PROGETTO DEFINITIVO

RADDOPPIO DELLA LINEA GENOVA – VENTIMIGLIA TRATTA FINALE LIGURE - ANDORA

RELAZIONE GENERALE SULLE PARTI VARIATE

Figura 11- Viabilità NV02, NV03 e GA05 – Confronto tra il P.P. 2003 (in verde) e il P.D. in esame (in rosso). In giallo elementi già assentiti non oggetto di SIA (doc. IV0100D22RGSA0001001)

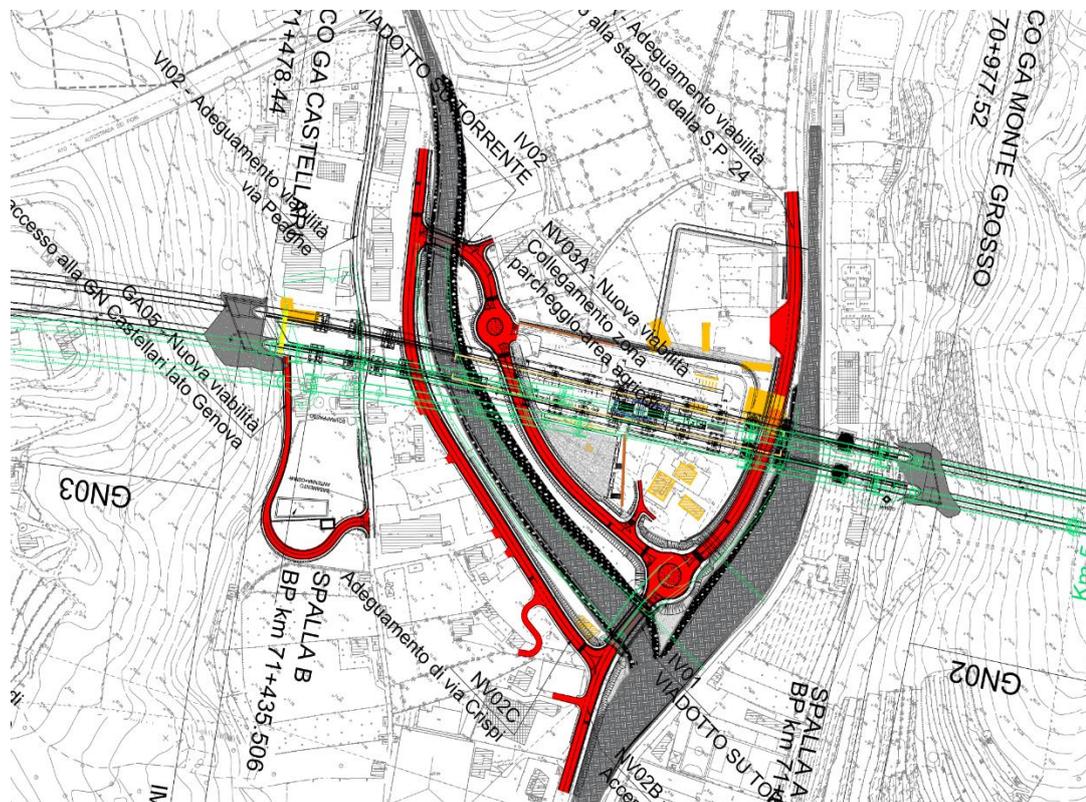
L'intervento di sistemazione della viabilità in corrispondenza della futura stazione di Pietra Ligure (di cui fa parte anche il successivo NV03), profondamente rivisto nel Progetto Definitivo in esame (vedi più avanti Figura 11), prevede:

L'intervento prevede la realizzazione di una nuova viabilità, che consenta il raggiungimento e l'accesso alla stazione di Pietra Ligure, sviluppandosi in corrispondenza di un'attuale area agricola parallela al torrente Giustenice e collocandosi pertanto tra via Rembado e Via Crispi, in adeguamento. Per collegare la nuova viabilità con via Crispi sarà realizzato un ponte stradale (IV02) ad una campata con luce di circa 28 metri. L'intervento (vedi più avanti Figura 11) non era previsto nel P.P.2003.

L'intervento prevede la realizzazione, nel Comune di Pietra Ligure, di una nuova viabilità che consentirà l'accesso dei mezzi di soccorso al piazzale di emergenza, necessario per la messa in sicurezza dei passeggeri in caso di sfollamento dalla galleria naturale Castellari. Inoltre, la viabilità consente l'accesso alla galleria da parte dei mezzi di soccorso in caso di necessità, per questo la viabilità è realizzata in rilevato, per superare il dislivello di alcuni metri tra la quota di inizio intervento, coerente Via Peagne, e il piano del ferro. Nel P.P. 2003 (vedi più avanti Figura 11) l'opera stradale non era prevista.

Figura 12 – Nuova viabilità IV03 (in rosso nell'immagine soprastante). In giallo elementi già esistenti non oggetto di SIA (doc. IV0I00D22RGSA0001001)

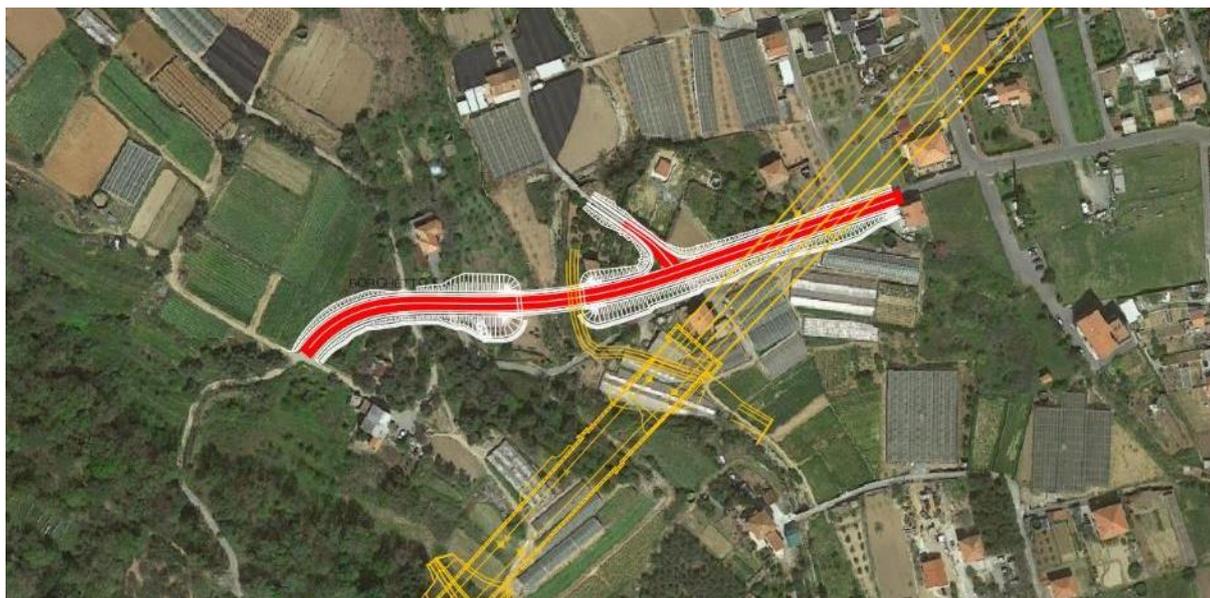
Rispetto alla soluzione del P.P. del 2003, il franco dell'attraversamento sul Rio è stato incrementato (così come l'ingombro del rilevato) e il tratto in adeguamento è stato prolungato di circa 90 m in direzione est.

Figura 16 – NV09 – Confronto tra il P.P. 2003 (in verde) e il P.D. in esame (in rosso). In giallo elementi già assenti non oggetto di SIA (doc. IV0I00D22RGSA0001001)

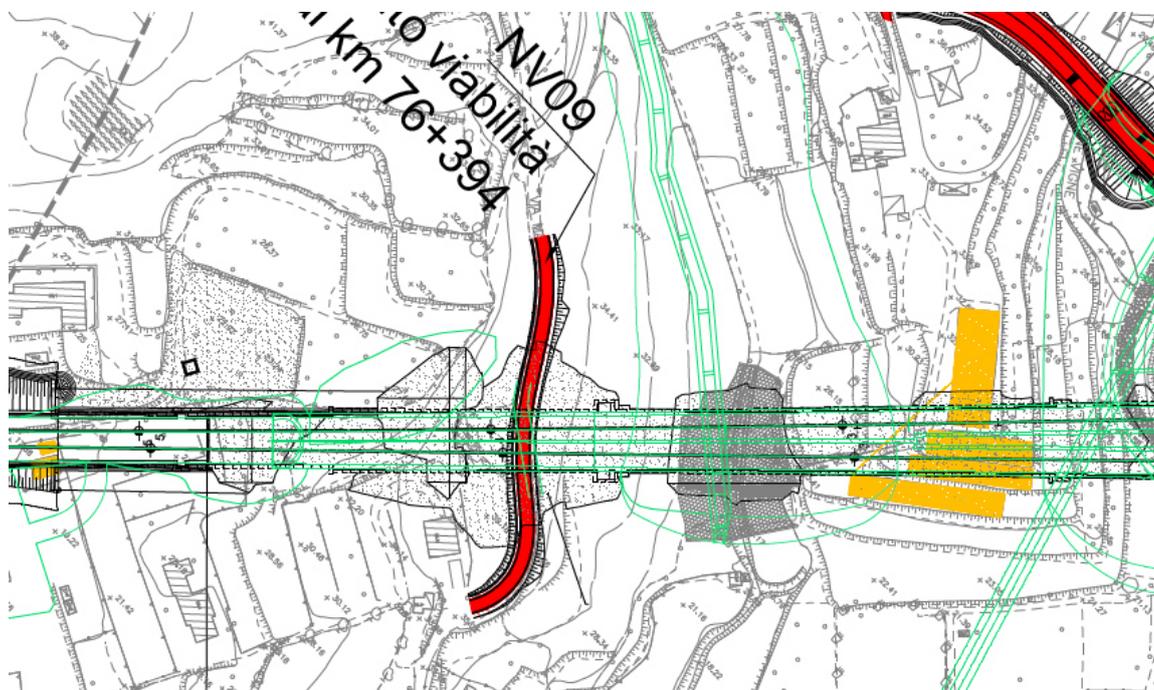
Rispetto alla soluzione del P.P. il tratto in adeguamento è stato prolungato significativamente sia a nord che a sud.

Figura 20 - GA07, NV10 e IN03 – Confronto tra P.P. 2003 (in verde) e il P.D. in esame (in rosso). In giallo elementi già assentiti non oggetto di SIA (doc. IV0100D22RGSA0001001)

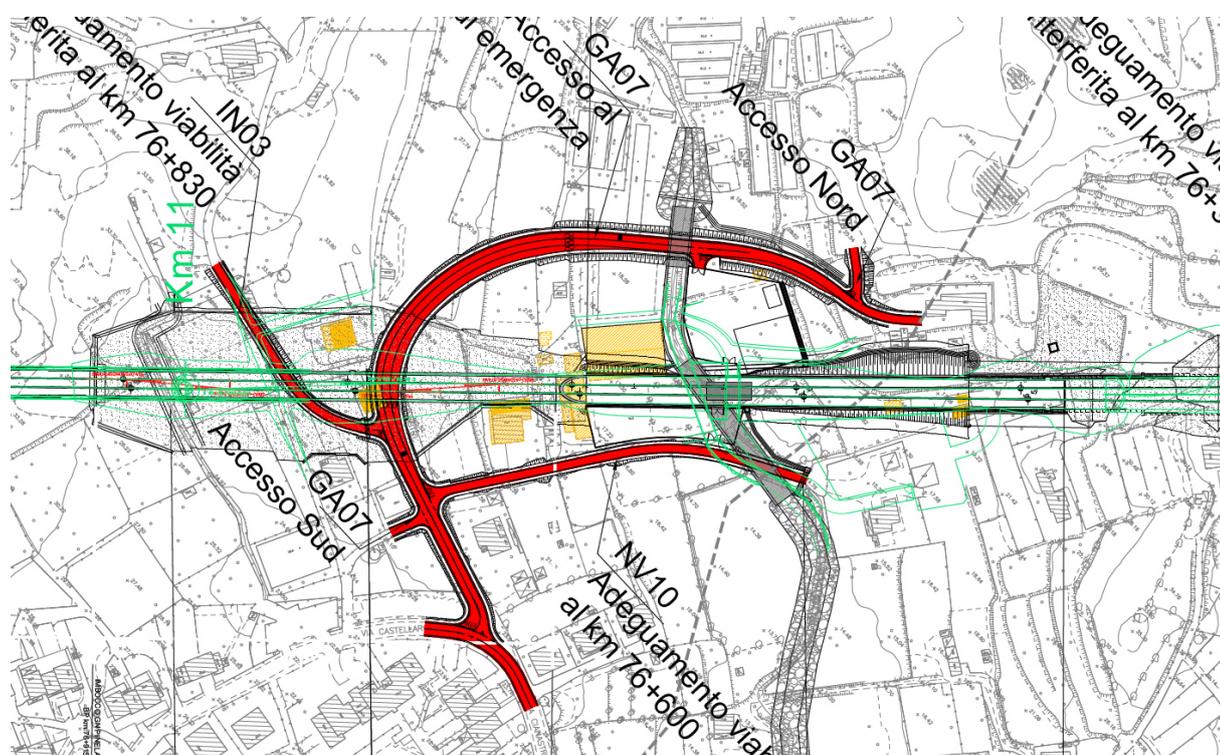
Rispetto alla soluzione del P.P. 2003 (vedi figura seguente), l'intervento è stato completamente rivisto.

Figura 25 NV12, NV05 GA-09 – Confronto tra il P.P. 2003 (in verde) e il P.D. in esame (in rosso). In giallo elementi già assentiti non oggetto di SIA (doc. IV0100D22RGSA0001001)

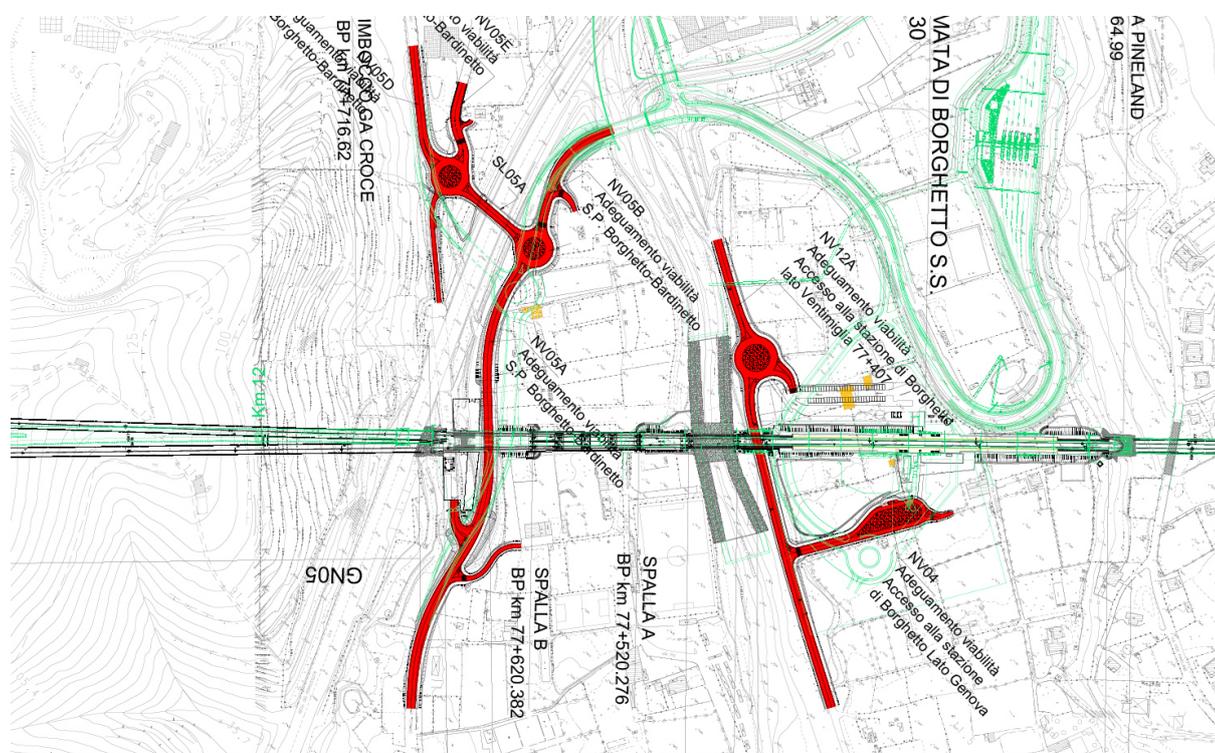
Come si può vedere nell'immagine seguente, che propone il confronto tra la soluzione del P.D. in esame e quella del P.P. 2003, le differenze tra i due progetti riguardano gli assi di tracciato, il posizionamento della Rotatoria sulla Strada Provinciale e del Ponte (SL05A) sulla A10, nonché l'introduzione, nel P.D., di una nuova rotatoria all'intersezione tra Via per Toirano e Via Camillo Oliveti.

Figura 33 - IV06 - Confronto tra il P.P. 2003 (in verde) e il P.D. in esame (in rosso). In giallo elementi già assenti non oggetto di SIA (doc. IV0100D22RGSA0001001)

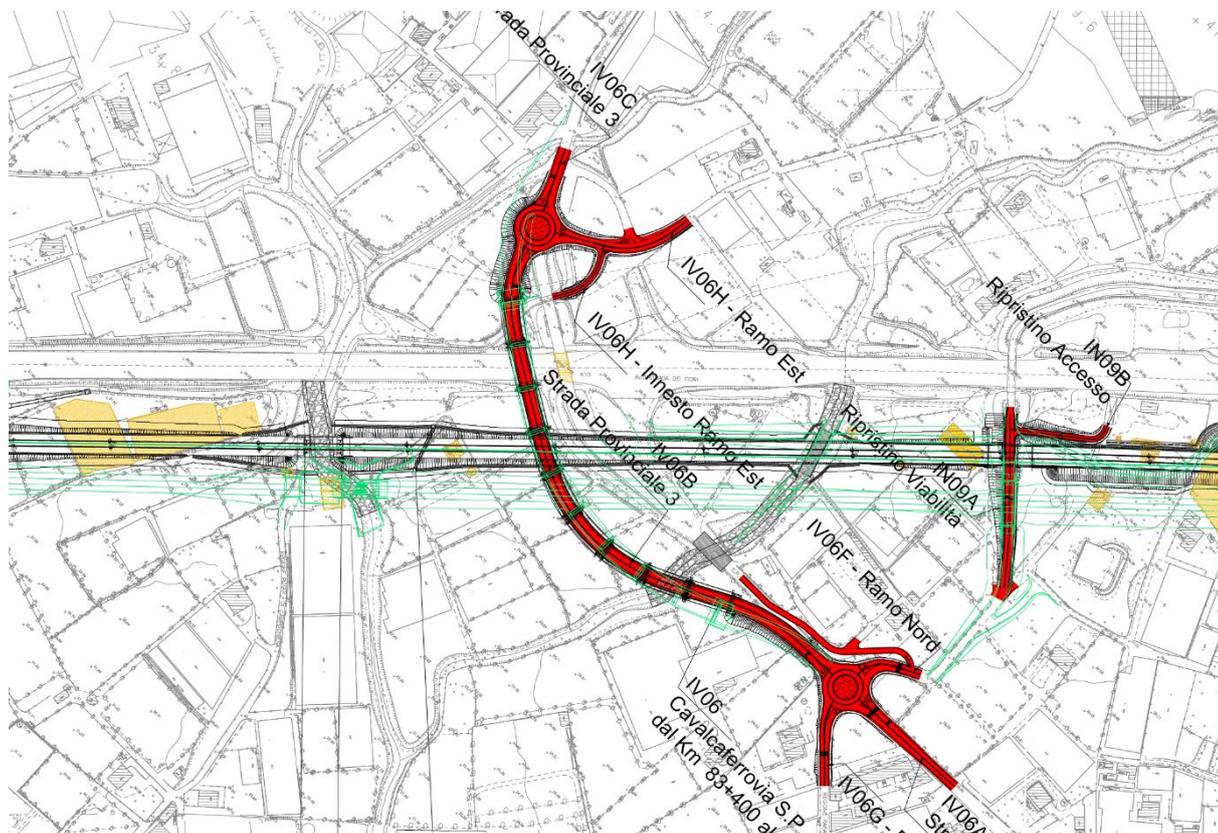
L'intervento già previsto nel P.P. 2003, ne ripropone più o meno il tracciato, integrando, tuttavia la soluzione con la realizzazione, ai due lati dell'infrastruttura, di due rotonde di allaccio alle viabilità locali esistenti, di cui si prevede l'adeguamento in corrispondenza dell'innesto.

Figura 36 – NV07 e NV08- Confronto tra il P.P. 2003 (in verde) e il P.D. in esame (in rosso). In giallo elementi già assentiti non oggetto di SIA (doc. IV0100D22RGSA0001001)

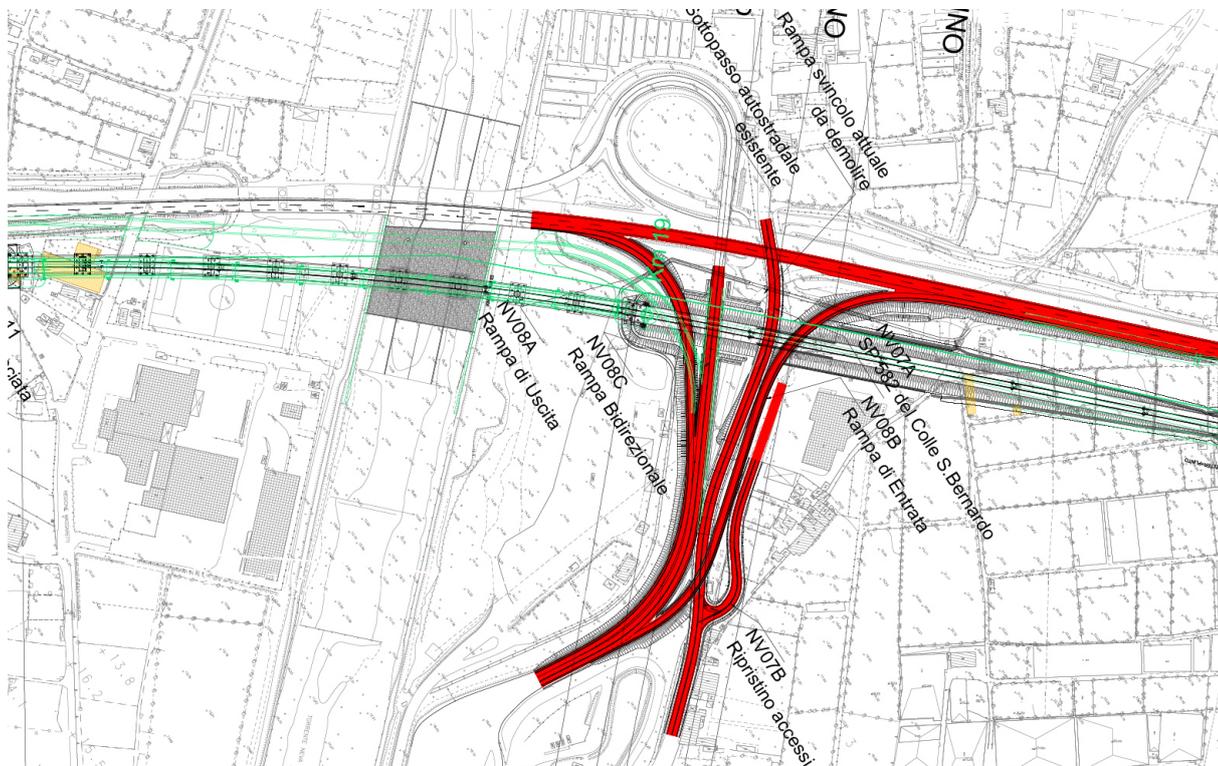
Per quanto riguarda l'intervento sulle rampe autostradali, si è previsto:

- per la rampa in uscita, il mantenimento dei tratti di manovra e di decelerazione e la modifica del tratto in curva in quanto interferente con la nuova infrastruttura ferroviaria;
- per la rampa di immissione, la realizzazione di un manufatto scatolare con il quale la ferrovia di progetto scavalcherà la strada e l'adeguamento della lunghezza dei tratti di accelerazione, immissione e raccordo al DM2006.

Figura 39 – NV15 – Confronto tra il P.P. 2003 (in verde) e il P.D. in esame (in rosso). In giallo elementi già assenti non oggetto di SIA (doc. IV0100D22RGSA0001001)

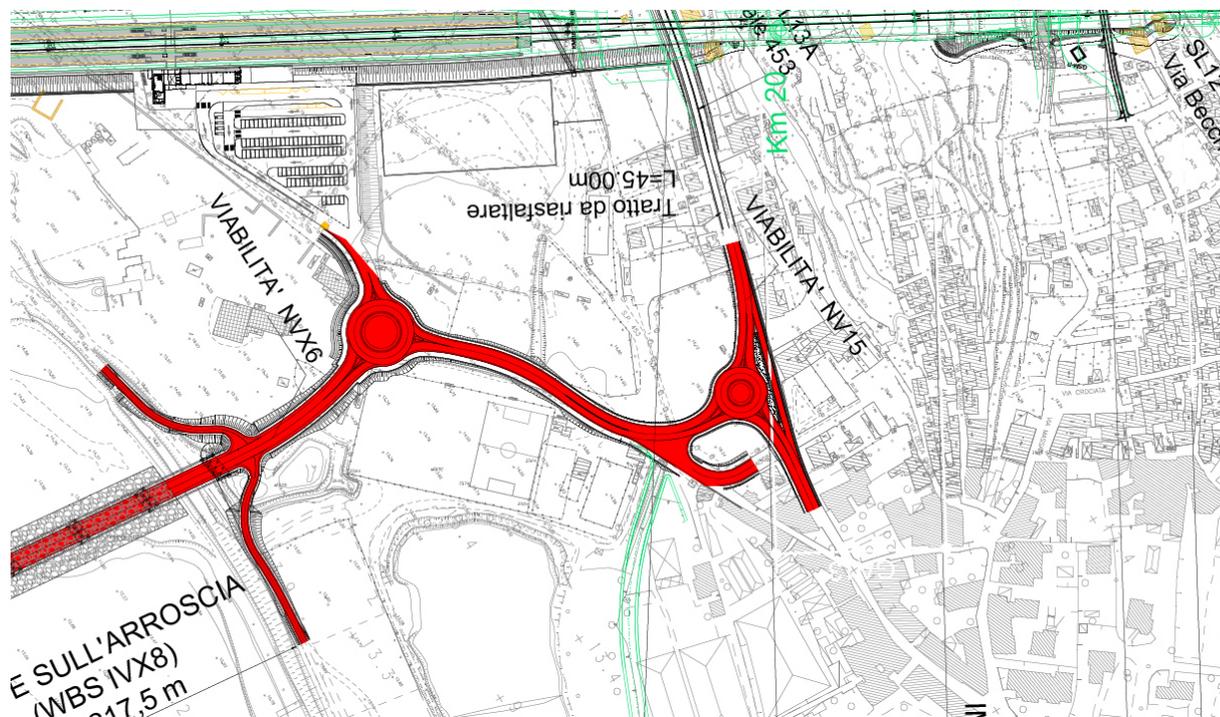
Il P.P. 2003, che definiva un diverso assetto per la viabilità a servizio della Stazione di Albenga, non prevedeva né la realizzazione della rotatoria, né il tratto di viabilità in adeguamento.

Figura 42 – NVX6 – Confronto tra il P.P. 2003 (in verde) e il P.D. in esame (in rosso). In giallo elementi già assenti non oggetto di SIA (doc. IV0100D22RGSA0001001)

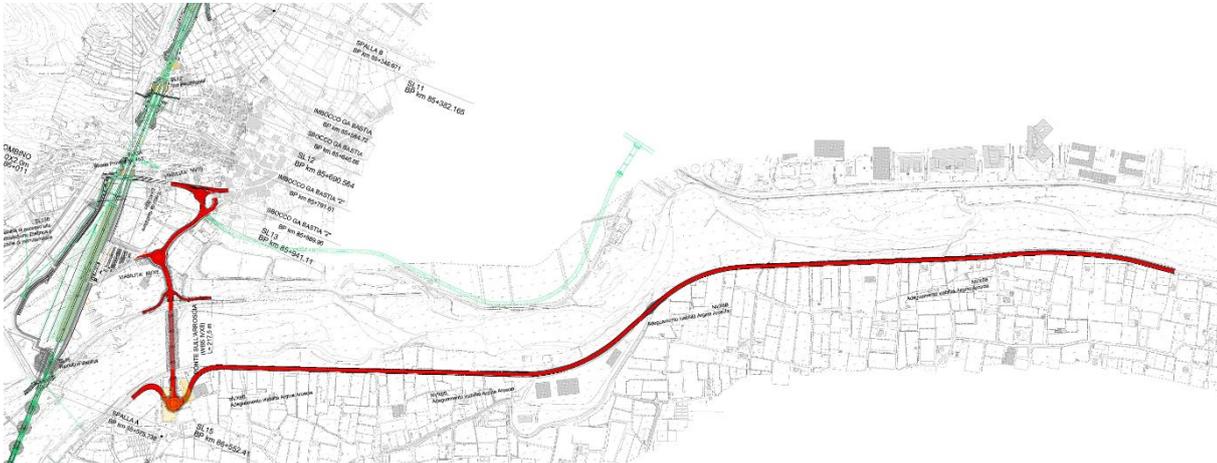
Come già evidenziato per la viabilità NV15, il P.P. 2003 definiva un diverso assetto per la viabilità di collegamento alla Stazione di Albenga, che prevedeva, di fatto la realizzazione di una nuova e diversa viabilità sul lato nord dell'Arroscia. Inoltre il del P.D. introduce il nuovo viadotto stradale sul Torrente Arroscia.
